PRÉFET DU VAL-D'OISE

**Objet :** Avis de l'État sur le projet de PLU arrêté le 19 octobre 2018

Dans le cadre de la procédure de révision du plan local d'urbanisme (PLU) de votre commune, je vous communique par la présente mon avis sur le projet de PLU arrêté par votre conseil municipal en date du 19 octobre 2018, reçu le 5 novembre 2018.

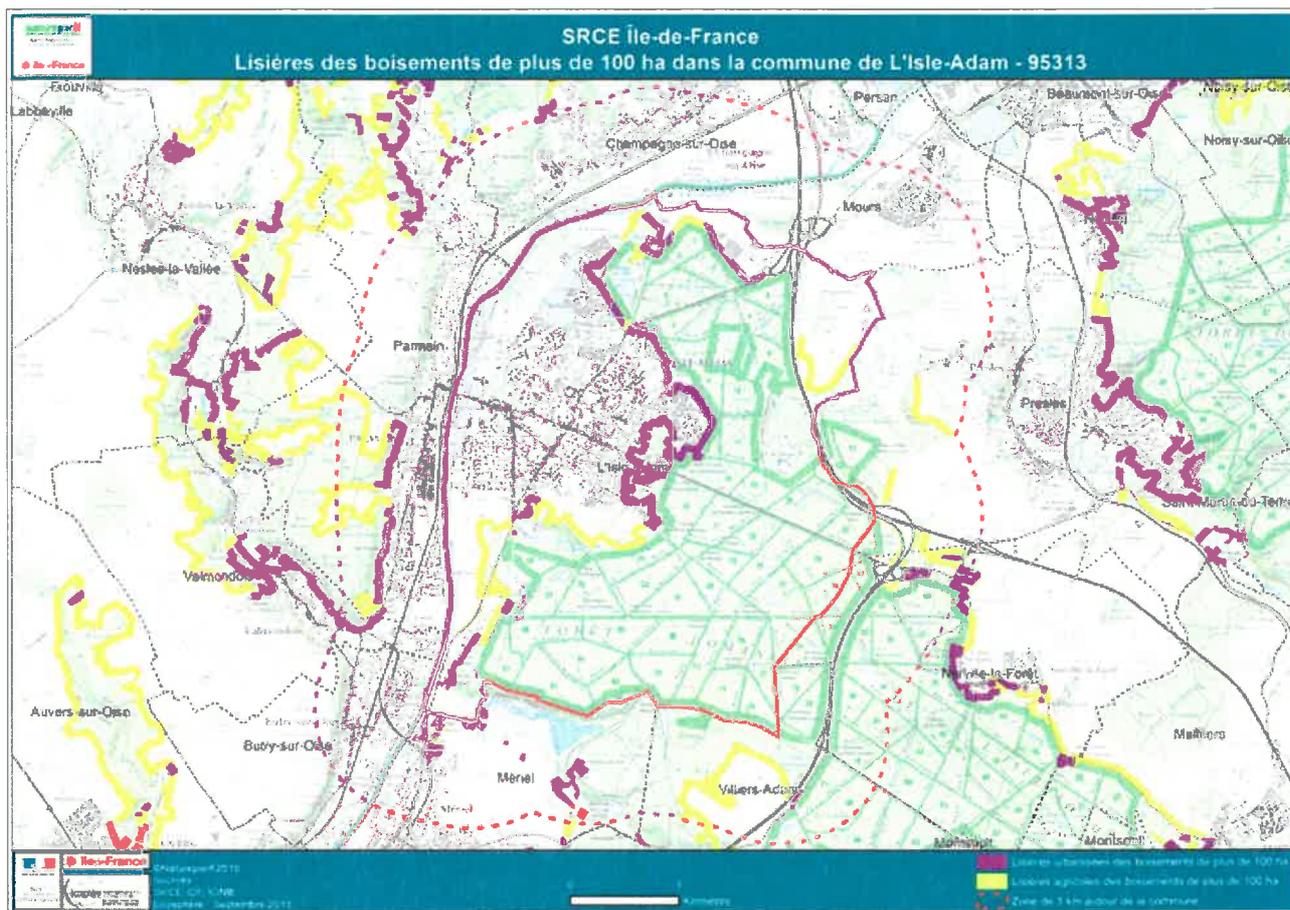
Les lisières des espaces boisés de plus de 100 hectares doivent être protégées au titre du SDRIF. « Toute nouvelle urbanisation ne peut être implantée qu'à une distance d'au moins 50 mètres des lisières des massifs boisés de plus de 100 hectares ». Cette disposition est reprise dans le PADD (p.9) et la lisière est représentée sur le plan de zonage, comme identifiée au SRCE. Néanmoins, il manque plusieurs fragments de la lisière notamment la continuité des 2 zones UMC. (voir bandes jaunes de la carte ci-dessous).
